**NISSAN GROUP
OF EUROPE**

Информационный бюллетень № 11

ТЕМА : Некорректное положение переднего бампера относительно крыльев

МОДЕЛЬ : T32

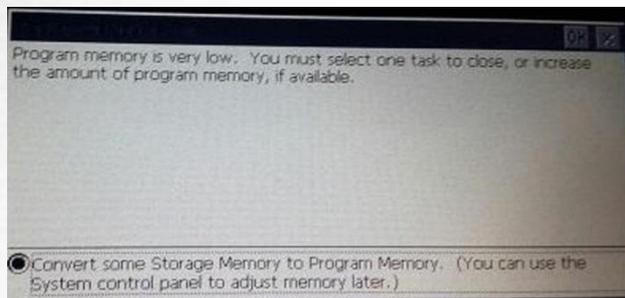
Симптомы:

Сообщение об ошибке на экране мультимедийной системы.

Дефекты в программном обеспечении.

Разработано новое программное обеспечение.

При необходимости обновления, для клиентов доступна процедура (см. приложение)

Процедура по зазору/разнице уровней между крылом и передним бампером

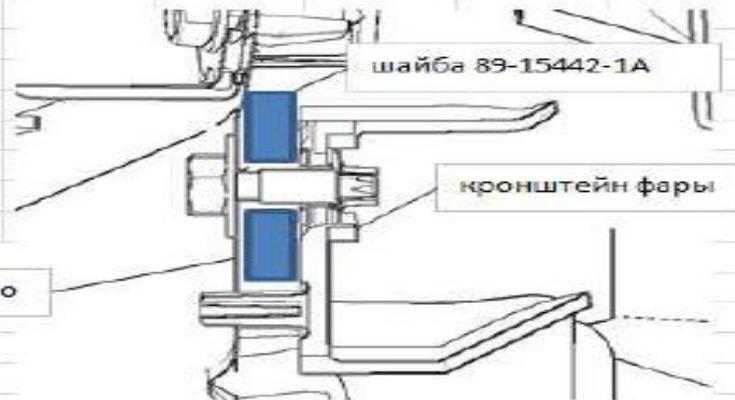
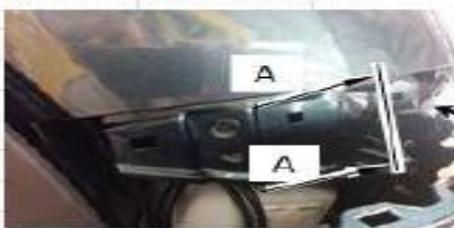
Некорректное расположение кронштейна на крыле

№ этапа/Stage	Описание этапов метода ремонта / Description
1	Поднять бампер: снять молдинг арки колеса, снять решетку радиатора, вытащить клипсы фиксации бампера к фарам, открутить саморез крепления бампера к кронштейну бампера, скинуть бампер с бокового кронштейна крыла
2	Выкрутить болт крепления крыла к фаре
3	Установить шайбу 89-15442-1A между фарой и крылом и закрутить ранее открученный болт крепления фары к крылу
4	Собрать авто и предоставить авто отделу качества
